## Raadsvoorstel

Debat en Beslút	: 30 januari 2019
Petear	: 16 januari 2019
Agendapunt	: 3
Nummer	: 2019/02
Datum voorstel	: 27 november 2018
Onderwerp	: <b>Vaststellen bestemmingsplan Idskenhuzen 2017</b>
Portefeuillehouder	: D. Stoker
Zaaknummer	: 194081102

### **Nota ambtshalve wijziging ontwerpbestemmingsplan Idskenhuizen 2017**

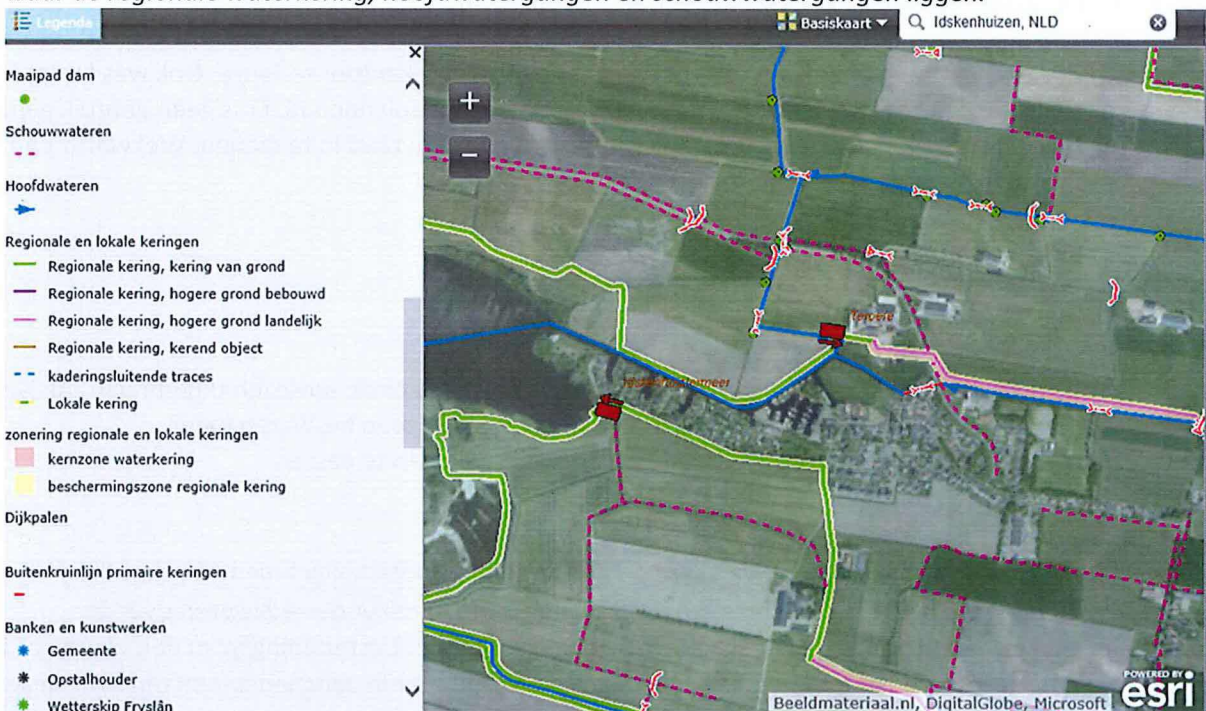
In het plangebied liggen diverse objecten en spelen diverse belangen van Wetterskip Fryslân. Dit gaat onder andere om keringen (regionale waterkering) en schouwwatergangen. De objecten en belangen hoeven niet terug te komen op de Verbeelding en in de Regels. Maar de bestemmingen die de gronden krijgen waar deze objecten en belangen in liggen mogen de functie van de objecten en belangen niet uitsluiten. Zo moet bijvoorbeeld de bestemming van de gronden waar een hoofdwaterring ligt de functie Water mogelijk maken.

*Zodra er ontwikkelingen in het plan zijn die een relatie met het watersysteem hebben, haakt het Wetterskip via de WABO-procedure aan bij de vergunningverlening. Het Wetterskip wordt daarmee in alle gevallen op de hoogte gehouden van eventuele essentiële wijzigingen in het plan. Op de navolgende kaart is te zien waar de regionale waterkering, hoofdwaterringen en schouwwatergangen liggen.*

*Uit de kaart blijkt dat in het plangebied geen hoofdwatrgang aanwezig is. Verder zijn de schouwwateren als Water bestemd of vallen de wateren binnen bestemmingen waar sloten/water zijn toegelaten. De belangen van het Wetterskip zijn hiermee voldoende gewaarborgd.*

*Het waterkerend aspect speelt binnen de bestemming Groen. Binnen die bestemming zal de waterkerende functie binnen de bestemming worden opgenomen, zodat de functie daarmee deel van de gronden uitmaakt. Via de watervergunning vervolgens zijn de belangen van de waterkering voldoende gewaarborgd.*
